# 支線の運行計画に対する意見

# 運行計画への反映を検討中の意見の例①

## 高島方面

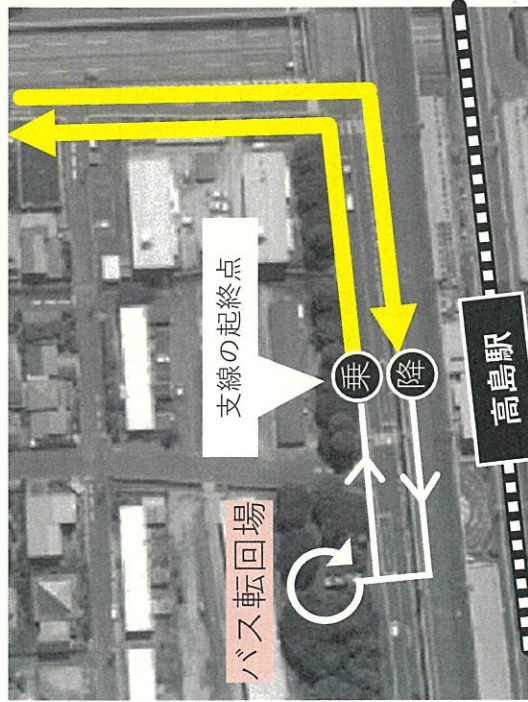
高島駅から旭川荘をつなぐバス路線は、朝の便で、高島駅（市営住宅側のバス停）から乗車する利用者が長い列を作ってバスを待っているが、歩道が狭いため、自転車と錯綜して危ないし、バス停に屋根がないため、雨の日は傘をさして待っている。車いすの利用者もよく見かけます。

支線バスに再編する際は、高島駅側のバス停での乗車にした方が、新幹線高架下で雨に濡れないし、電車との乗り換えも、駅改札を出た目の前にバス停があるため、便利になるのではないか。

起終点を駅側のバス停に集約し、駅側での乗車を可能とすることで、待ち環境の向上と鉄道の乗り換え負担の軽減を図る

- ・乗客を乗せた状態で転回する際の安全性の確保
- ・駅到着後、時間調整のため回送し、再度駅に向かうルート確保など
